Advies Zuidrand Schuytgraaf

3-12-221

Noordwestelijke bebouwingscluster en noordoostelijke bebouwingscluster als schakels naar het park

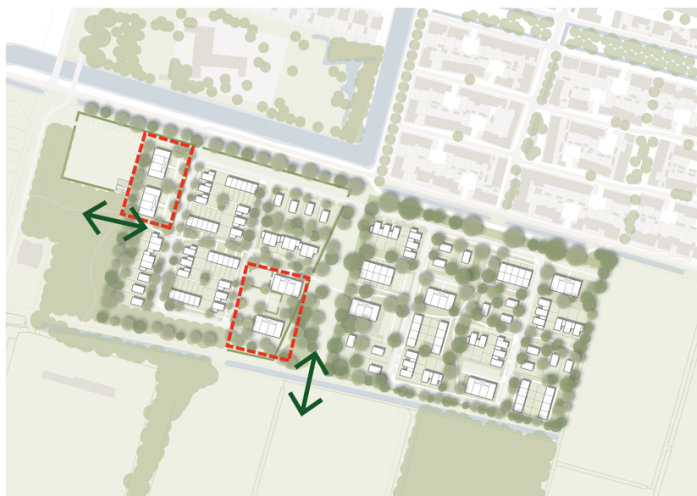
Om het plan passend binnen het convenant te krijgen zijn in de tweede planfase de volgende optimalisaties nodig:

1 Realisering van een bebouwingstypologie voor de noordwestelijke en zuidoostelijke bouwcluster overeenkomstig de referentiebeelden voor de appartementen (pres-veld 26 en 27 zuidrand Schuytgraaf, 2021-09-02).

2 Versterking van de functionele relaties tussen de woonvelden en de parkrand.

De noordwestelijke en zuidoostelijke bouwcluster nemen een strategische positie in. Zij vormen schakels naar Park Lingezegen. Dat vraagt om een bijzondere bebouwingstypologie zoals weergegeven in de referentiebeelden. Daarmee krijgen de clusters een groene uitstraling waarbij geparkeerde auto's zoveel mogelijk uit zicht blijven.
